**AVIS RELATIF À LA PROTECTION
CONTRE LES EVENTUELS EFFETS NOCIFS ET NUISANCES
PROVOQUÉS PAR LES RAYONNEMENTS NON IONISANTS
GÉNÉRÉS PAR DES ANTENNES ÉMETTRICES STATIONNAIRES**

Commune : LIBRAMONT-CHEVIGNY - Exploitant : PROXIMUS

Référence exploitant : 61NVL_01

Rapport n° 2616 / 2024

Figure 1 : Vue en plan des lieux de séjour et des points de contrôle

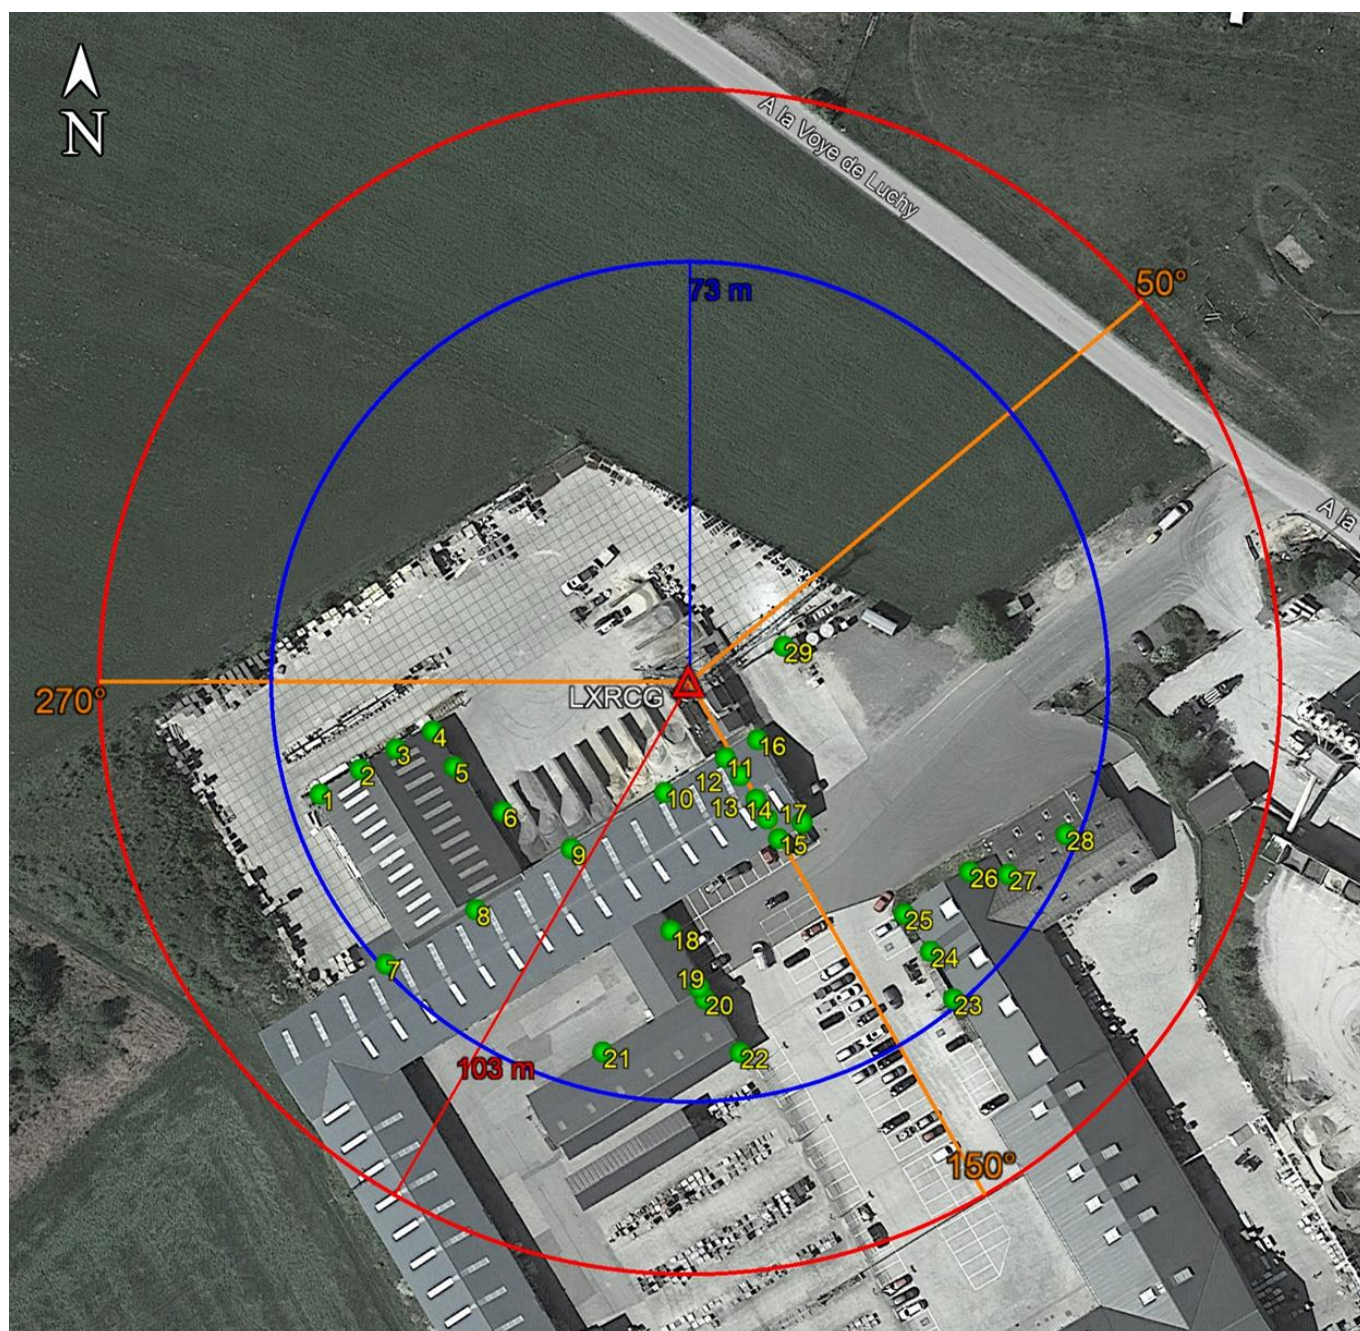
Les fréquences d'émission, la puissance rayonnée par chacune des antennes et leur gain permettent de déterminer le rayon de la zone à analyser. Tout dépassement de la limite par installation est exclu en dehors de cette zone. Le tableau 2 reprend les 35 LS² pour lesquels l'indice d'exposition est le plus élevé. Les différentes colonnes indiquent :

- le numéro du point de contrôle repris sur un des plans de la figure 1;
- le numéro du LS dans lequel se trouve le point de contrôle de la 1^{ère} colonne ;
- l'atténuation d'obstacle prise en compte pour le calcul de l'indice d'exposition dans le LS ;
- le résultat du calcul de l'indice d'exposition.

N° point de contrôle	LS	Atténuation (dB)	Indice d'exposition relatif à la limite par installation IE_i
23	LS23	3,0	0,026
24	LS23	3,0	0,022
25	LS23	3,0	0,018
28	LS27	3,0	0,018
27	LS27	3,0	0,018
1	LS1	3,0	0,017
15	LS7	3,0	0,016
26	LS23	3,0	0,015
17	LS7	3,0	0,015
4	LS1	3,0	0,015
2	LS1	3,0	0,015
5	LS1	3,0	0,014
22	LS18	3,0	0,013
14	LS7	3,0	0,013
3	LS1	3,0	0,012
6	LS6	3,0	0,011
7	LS7	3,0	0,010
18	LS18	3,0	0,010
20	LS18	3,0	0,010
13	LS7	3,0	0,009
19	LS18	3,0	0,008
21	LS18	3,0	0,008
11	LS7	3,0	0,006
12	LS7	3,0	0,006
9	LS7	3,0	0,006
29	LS29	3,0	0,006
16	LS7	3,0	0,006
8	LS7	3,0	0,005
10	LS7	3,0	0,003

En ce qui concerne les antennes de l'installation mentionnées dans le tableau 1, la distance maximale à laquelle la limite pourrait être atteinte, à l'extérieur, est égale à 102,3 m. S'il n'y a pas de LS à une distance inférieure, les antennes respectent forcément la limite d'immission.

Dans le cas des LS situés à l'intérieur des bâtiments, une atténuation d'obstacle est prise en compte et il en résulte que la distance maximale à laquelle la limite pourrait être atteinte se réduit à 72,4 m.
